改善箇所説明図

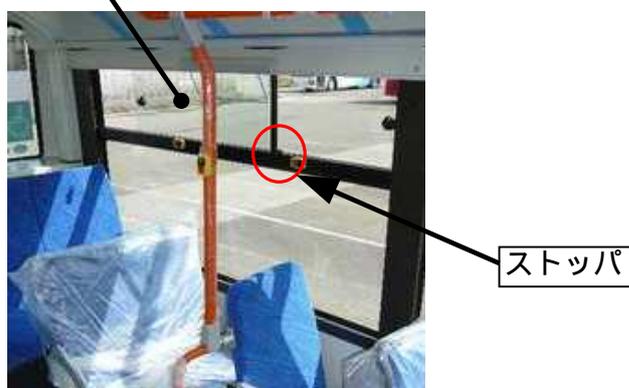
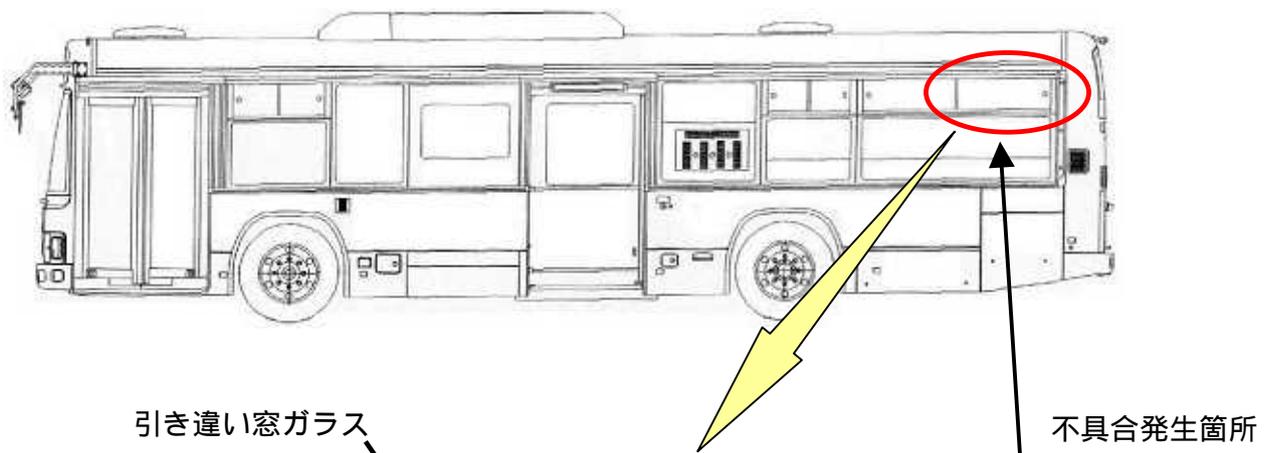
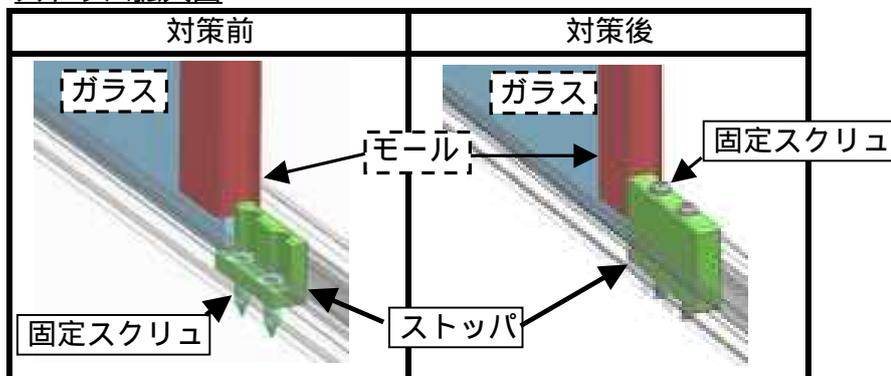
窓ガラスの開口幅を制限するストッパ付きの引き違い窓を装着した路線バスにおいて、ストッパ形状が不適切なため、ガラスモールが破損することがある。そのため、当該窓の開閉操作を強い力で繰り返すと、ガラスがストッパ固定スクリューと接触し、最悪の場合、ガラスが破損するおそれがある。

全車両、当該窓のストッパを対策品に交換する。モールが損傷しているものは、ガラスとモールを新品に交換する。

識別：ストッパの固定スクリュー頭部に白色ペイントを塗布する。
